**PREMESSA** - IL PROGETTO denominato "Cacip\_25", per la costruzione de esercizio di un impianto fotovoltaico di potenza pari a 25,29 MW, comprensivo delle opere di connessione alla RTN, da realizzare nel Comune di Una (Ca), presso località Macchiarreddu, consiste in un restauro paesaggistico dell'area interessata, grazie alla presenza della risorsa rinnovabile e trattasi di un impianto fovoltaico che tiene principalmente conto della componente ecologica, quale tematica principale che guida tutta la metodologia progettuale verso una valorizzazione della struttura paesaggistica ivi insistente.

La presente relazione in materia paesaggistica, con diretto riferimento a materia di competenza, per quanto attinente alla "Condizione. 2 Ambito applicazione Paesaggio, biodiversità, flora e fauna", come da PARERE Commissione Tecnica PNRR\_PNIEC n. 257, del 31.01.2024, ha dunque per oggetto una serie di riflessioni con finalità principale di offrire la base, secondo parere tecnico - paesaggistico, per dimostrare diverse perplessità a sostegno di una erroneità di giudizio, in merito alla condizione vincolante al parere espresso, subordinato per l'appunto, all'ottemperanza delle Condizioni imp

- STRATEGIA PROGETTUALE PAESAGGISTICA/ dettaglio area SUD

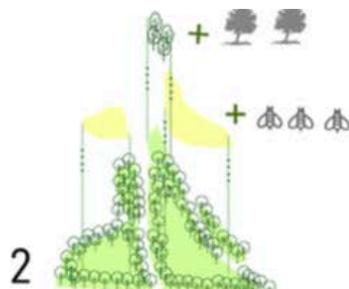
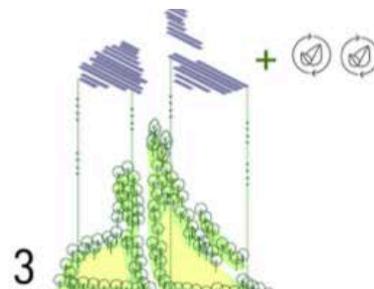
*“ Durante la fase di realizzazione il Proponente per compensare l'impatto determinato dal progetto, prevede di ricostruire, ridistribuire e irrobustire la struttura paesaggistica in cui si insedia l'impianto, attraverso interventi di compensazione ambientale in zone limitrofe all'area di progetto non interessate dai pannelli fotovoltaici, che saranno destinate al rimboschimento a macchia sarda alta, per realizzare delle “isole verdi” e aumentare la biodiversità. In particolare, le specie arboree ed arbustive proposte per i ripristini vegetazionali sono quelle autoctone, tipiche della matrice paesaggistica originaria di un tempo: sughera (Quercus suber), olivastro (Olea europaea var. sylvestris), olivo gentile (Olea europaea), lentischio (Pistacia lentiscus), corbezzolo (Arbutus unedo), mirto (Mirtus communis).”, sulla base di supposti “fenomeni di frammentazione territoriale insistenti sull'area vasta” trattati nella sezione IV.3 “ANALISI CONTESTUALE DELLO STATO DELL'AMBIENTE”, pag. 17 del suddetto parere, ove si prescrive già lo stralcio del layout di progetto in considerazione a ciò che definisce “effetto cumulo” (“... in relazione soprattutto alla sottrazione di suolo agricolo e all'impatto sulla biodiversità, per la presenza di aree boscate cedue, sia necessario prevedere in fase di progettazione esecutiva a titolo di compensazione ambientale lo stralcio di una parte significativa dell'area di impianto proposta come meglio specificato nella sezione IV.4 per la componente Biodiversità. Tale misura è necessaria anche ai fini di limitare la frammentazione territoriale che si andrebbe a generare in quanto l'impianto proposto andrebbe a creare una rilevante barriera fisica connettendo nei fatti i progetti con ID 7536 e ID 8185 che hanno già concluso positivamente l'iter di VIA.)”, di cui a proposito pare opportuno qui fare presente che la presunta barriera sarebbe in realtà inesistente, in quanto il trattamento paesaggistico lungo il perimetro di tutto il sistema simbiotico proposto, fa sì che venga percepito proprio come il resto della struttura paesaggistica intorno, come parcelle agricole occupate dai campi solari delimitate da filari arborerei di specie autoctone e non, in considerazione del fatto che si vogliono mantenere fasce boschive delle attuali alloctone presenti in loco, quindi un sistema agricolo di area vasta, integrato, (si veda a riguardo l'evidenza nell'immagine n. 7 della pag. 9 seguente ), la Commissione ritiene che i campi solari in questione andrebbero a nuocere sottraendo suolo agricolo ai fini di un'attività, che in realtà è di per se impattante ai fini della conservazione della biodiversità stessa,*

da qui l'evidente equivoco che vizia tutto il ragionamento alla base della prescrizione, la cui osservazione, vincolante al Parere stesso, per cui andrebbe stralciato il layout di progetto, **risulta del tutto erronea e da riconsiderare in toto**, cosa per per cui la trattazione si appresta a continuarne la contro deduzione attraverso la presente dimostrazione argomentata con le diverse componenti e fasi del progetto presentato.

**FASE 1:** SVUOTAMENTO / RIMOZIONE SPECIE ARBOREE DI POCO PREGIO

**FASE 2:** RIDISTRIBUZIONE SPECIE ESISTENTI LUNGO PERIMETRO AREA E INSERIMENTO DI SPECIE AUTOCTONE E SEMINA LEGUMINOSE per una > BIODIVERSITA'

**FASE 3:** INSERIMENTO SIMBIOTICO DELL' IMPIANTO FOTOVOLTAICO PER LA PRODUZIONE DI ENERGIA RINNOVABILE E GESTIONE VIRTUOSA DELLE COMPONENTI ENERGETICHE E AMBIENTALI

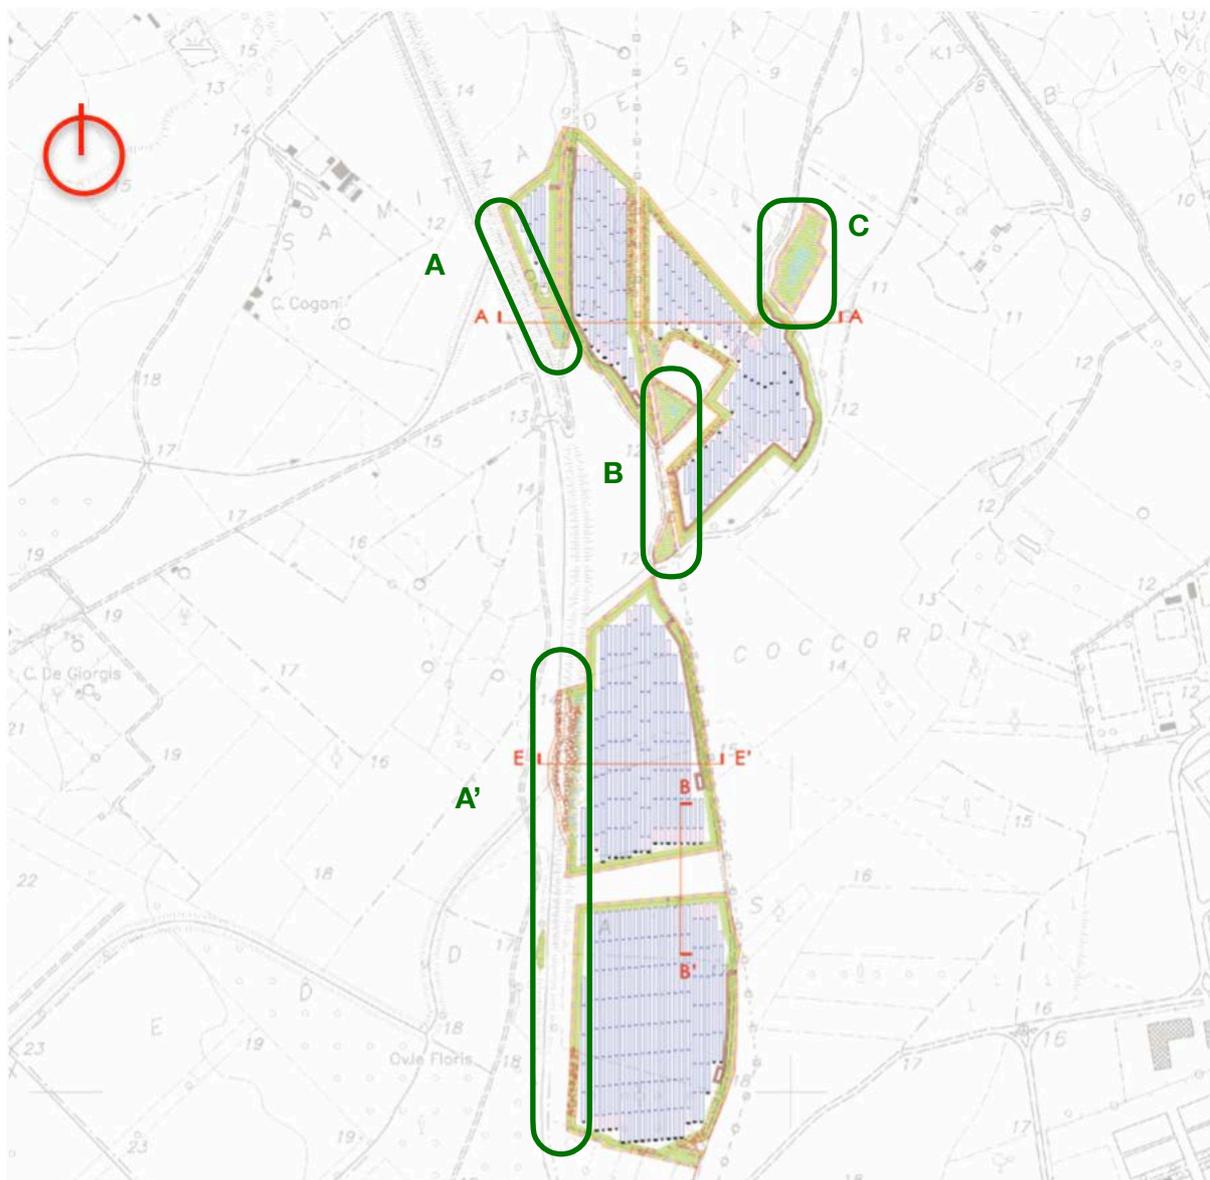
"Il Proponente dovrà progettare un piccolo nucleo di naturalità (stepping zone), adiacente al percorso del cavodotto interrato AT a 220 kV, in una posizione intermedia lungo il tracciato di collegamento tra la Sottostazione Utente e la Stazione Elettrica di smistamento della RTN avente funzione di sostegno per le specie animali in transito, al fine di creare un'isola filtro tra aree scoperte. ..."

Si fa presente che, come chiaramente evidente negli elaborati a suo tempo presentati e qui sinteticamente riportati, il progetto prevede già la realizzazione di rigenerazione ambientale in grado di favorire gli spostamenti delle specie floro-faunistiche lungo le fasce tutelate, attraverso l'inserimento di fasce boschive di specie autoctone lungo i corsi d'acqua canalizzati, come chiaramente evidente sia in planimetria di progetto che in foto-simulazioni prospettiche di riprese ad altezza uomo, che si riportano nelle immagini sotto.

Come evidente dall'immagine n. 13, relativa a stralcio dell'elaborato relativo al masterplan del progetto di paesaggio, a suo tempo consegnato, denominato 221.1\_ MASTERPLAN PROGETTO COMPENSAZIONE PAESAGGISTICA / CARTA TECNICA, riportante nello specifico le due pozioni di superficie interessate dal progetto attigue alle emergenze in questione, l'area attigua ai fiumi interrati interessata dal progetto e qui evidenziata ( A e A'), è stata completamente interessata da inserimento di specie autoctone a ricostruzione di corridoi ecologici o *stepping zones* come prescritto, con aggiunta del resto delle fasce boschive a delimitare tutta l'intera area e i boschetti ( B e C ) vere e proprie oasi e *safe zones* attrattive a favore di sosta e riproduzione della fauna locale.

Figura 26 – Confronto fra il layout di progetto previsto dal Proponente (sx) e quello previsto dalla Commissione (dx).  
Elaborazione della Commissione.

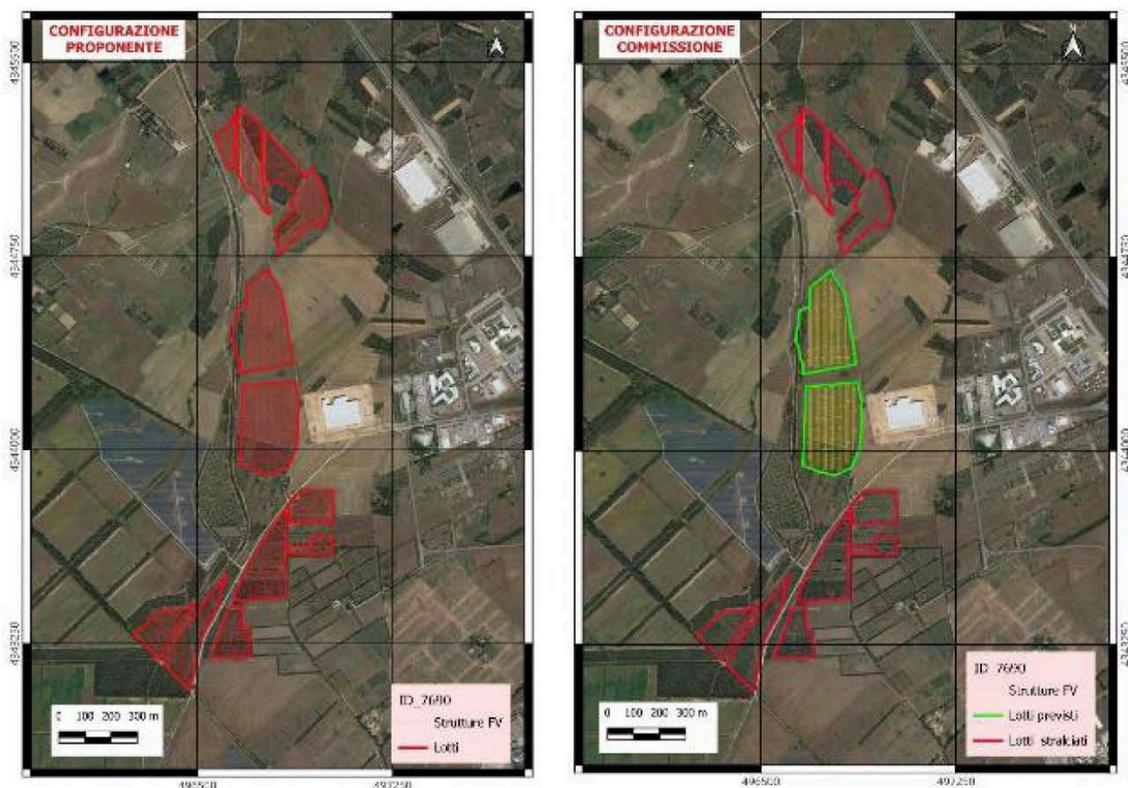
"In considerazione della forte concentrazione di impianti FV nelle immediate adiacenze di quello in progetto, dovranno essere stralciate le aree nella figura sottostante dalla posa in opera di pannelli fotovoltaici. Tali aree dovranno essere destinate a interventi mitigativi di ripristino e di restauro ambientale, in linea con le più recenti linee guida della Restoration Ecology."

Come abbondantemente esposto nelle pagine precedenti, e nello specifico dalla pag. 7 alla pag. 13, ove si ritiene di aver dato dimostrazione dell'equivoco e dell'erroneità delle tesi sulle quali si basa la prescrizione espressa, a nostro parere da riconsiderare in toto, riportata nella pagina precedente, secondo cui si prescrive di fatto uno stralcio di layout di progetto, si riassumono qui in breve le ragioni onde facilitarne la comprensione:

- Prescrivendo la riduzione della dimensione dell'impianto proposto, verrebbe di fatto ridimensionata per difetto, la dimensione di un vero proprio progetto di RESTAURO PAESAGGISTICO, che interessa l'intera area di progetto proposta;

- L'infrastruttura rinnovabile qui proposta è infatti occasione di RESTAURO ECOLOGICO a rigenerazione dell'intera area di progetto, attraverso ricucitura ecologica a ricostruzione di una sua connettività ecologica e, quindi, ambientale per l'intera area, a beneficio di tutto l'intorno, quindi del sistema ambientale in generale, volendolo dimezzare, come da prescrizione, che ne prevede un ridimensionamento, si ridimensiona di fatto l'efficacia del RESTAURO ECOLOGICO previsto;

- L'equivoco di base, sta nel considerare la superficie temporaneamente presente nell'area, erroneamente definita boscosa, adibita alla produzione di legnatico e sottoposta a silvicoltura, trattata a bosco ceduo per produzione di biomassa, efficace in termini ecologici ai fini della conservazione della biodiversità;

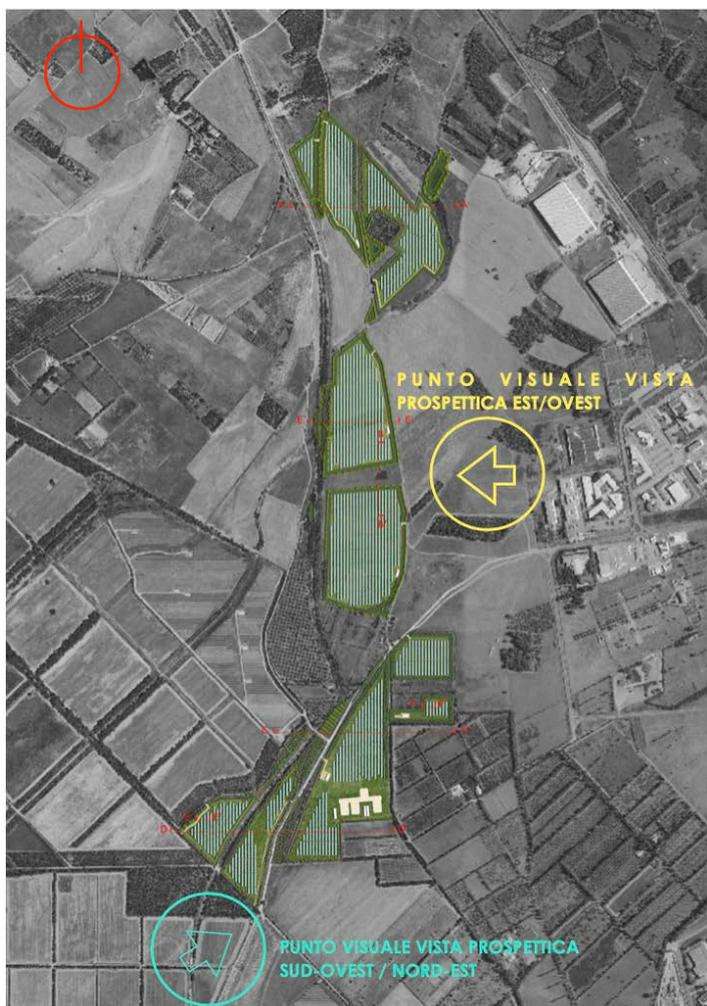
*"Il progetto di mitigazione visiva, ovvero le fasce di perimetrazione dei lotti FV e le fasce di congiunzione e cucitura dell'ambiente naturale dovranno promuovere il recupero delle biodiversità delle specie locali di interesse agrario e delle produzioni agricole tradizionali, nonché il mantenimento degli agrosistemi autoctoni e dell'identità scenica delle trame di appoderamento e dei percorsi interpoderali, così come da indicazioni del PPR. A tal proposito il progetto di espianto e reimpianto degli ulivi esistenti dovrà essere sostituito con un progetto in linea con quanto soprindicato, ovvero il recupero della biodiversità delle specie locali e gli ulivi dovranno essere reimpianti in forma areale, in luogo disponibile."*

Come già esposto a pag. 8 della presente trattazione e chiaramente evidente dalle immagini relative n. 7 e 8 della pag. 9, il trattamento paesaggistico lungo il perimetro di tutto il sistema simbiotico proposto, fa sì che venga percepito proprio come il resto della struttura paesaggistica intorno, come parcelle agricole occupate dai campi solari delimitate da filari arborerei di specie autoctone e non, in considerazione del fatto che si vogliono mantenere fasce boschive delle attuali alloctone presenti in loco, quindi un sistema agricolo di area vasta, integrato, ovvero proprio il *"mantenimento degli agrosistemi autoctoni e dell'identità scenica delle trame di appoderamento e dei percorsi interpoderali, così come da indicazioni del PPR"*, come da prescrizione n. 2 - lettera d) sopra riportata.

SOPRA: **Sezione tipo** redistribuzione e compensazione specie arboree autoctone lungo i limiti - recinzione Interno / Esterno progetto Impianto Fotovoltaico

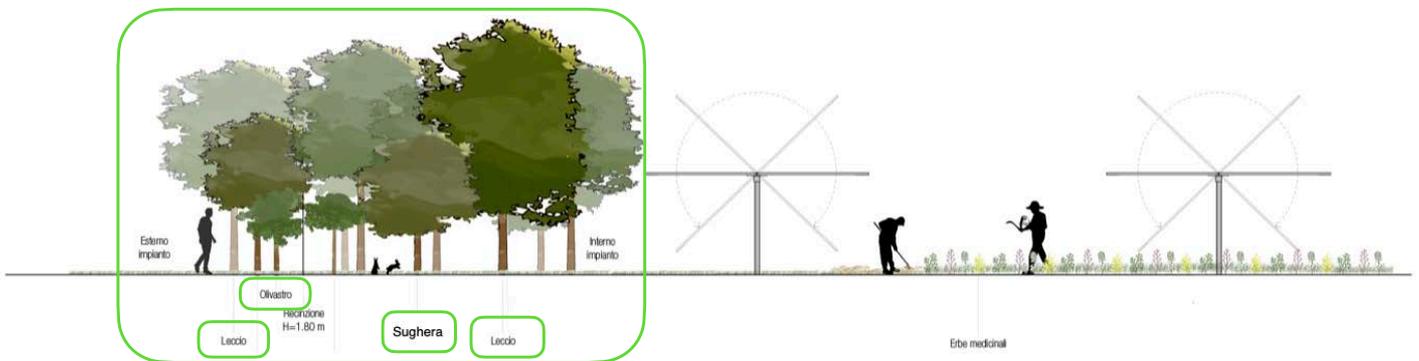
*“Nella progettazione esecutiva il Proponente dovrà specificare le caratteristiche della fascia perimetrale, esterna alla recinzione dell'impianto, che dovrà essere una siepe informale pluristratificata e plurispecifica, composta da specie arboree, arbustive e suffruticose appartenenti alla serie della vegetazione autoctona (serie sarda caldifuga della sughera – Galio scabri-Quercu suberis sigmentum), utilizzando germoplasmi locali, escludendo l'impianto di colture agrarie (es. oliveti) o di specie alloctone, al fine di favorire la vegetazione potenziale e l'innescamento della serie della vegetazione locale. Per la fascia perimetrale dovrà essere evitato un sesto di impianto regolare e, comunque, dovrà essere realizzata con una profondità di almeno 5 m, sfumata irregolarmente sui bordi.”*

Per quanto attinente la materia specifica l'oggetto di prescrizione, come riportato nel le pagine 21 e 22 paragrafo “RIDISTRIBUZIONE RITENZIONE IDRICA contro il FENOMENO DI DILAVAMENTO SUOLI” del documento a suo tempo consegnato, qui stralciato per brevità, ( 221 – AMB - PROGETTO DI RESTAURO PAESAGGISTICO a cura della scrivente), come espressamente dichiarato, la strategia del progetto di restauro paesaggistico proposto, implicando una migliore redistribuzione dell'acqua piovana in merito ad assorbimento e ritenzione da parte dei suoli, minimizza il rischio idrogeologico, in quanto la presenza di areali di macchia degradata, che vengono qui riposizionati e arricchiti con specie autoctone, a ricreare una zona omogenee lungo tutto il limite perimetrale dell'impianto fotovoltaico, concorre a una redistribuzione sparsa della capacità di ritenzione delle specie messe a dimora, a totale beneficio, non solo per quanto riguarda la capacità di ripristino e ricostituzione della preziosa macchia mediterranea alta tipica del paesaggio sardo, ma anche in termini di minimizzazione del rischio di dilavamento dei suoli stessi, permettendo il mantenimento dei principali nutrienti, essenziali per la qualità e salute degli stessi.

Come dunque, chiaramente riscontrabile dalle immagini n. 24 e 25 della pagina successiva, ritraenti la sezione e la planimetria tipo dell'areale di vegetazione autoctona di progetto, posizionato tra il dentro e il fuori il limitare dell'area di Impianto, avente già caratteristiche, così come richiesto da prescrizione, di “...*siepe informale pluristratificata e plurispecifica, composta da specie arboree, arbustive e suffruticose appartenenti alla serie della vegetazione autoctona (serie sarda caldifuga della sughera – Galio scabri-Quercu suberis sigmentum), utilizzando germoplasmi locali, escludendo l'impianto di colture agrarie (es. oliveti) o di specie alloctone, al fine di favorire la vegetazione potenziale e l'innescamento della serie della vegetazione locale. Per la fascia perimetrale dovrà essere evitato un sesto di impianto regolare e, comunque, dovrà essere realizzata con una profondità di almeno 5 m, sfumata irregolarmente sui bordi”*,

si evince che tutto quanto prescritto è già stato previsto e documentato negli elaborati di progetto a suo tempo consegnati, in possesso della Commissione stessa.
